INFORME DE ACCIÓN DE OFICIO POSTERIOR N° 3916-2025-CG/GRHV-AOP

"EJECUCIÓN DE LA OBRA: REHABILITACIÓN DEL SISTEMA DE SANEAMIENTO BÁSICO DE LA LOCALIDAD DE SANTA ROSA, DISTRITO DE CHINCHO, PROVINCIA DE ANGARAES, REGIÓN HUANCAVELICA"

HUANCAVELICA, 9 ABRIL DE 2025

Imagen n.º 8 Línea de conducción

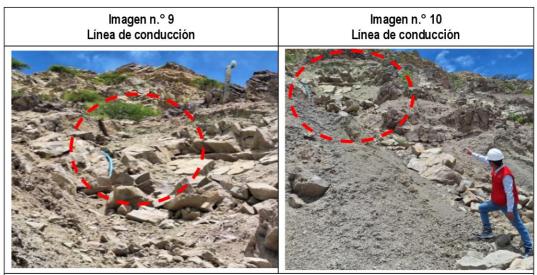
Comentario: Se observó que la línea de conducción con tubería HDPE de 2" de diámetro se encuentra al costado de otra tubería HDPE de color negro de mayor diámetro, la cual es un canal que abastece de agua a la localidad de Santa Rosa, ambas se encuentran expuestas a la intemperie, sin ninguna protección.

Comentario: Se observó que, a 250 metros del reservorio, se verificó que la línea de conducción de tubería HDPE de 2" de diámetro, se encuentra rota, los pobladores señalan que se rompió debido a que hubo derrumbes en la zona a causa de las lluvias
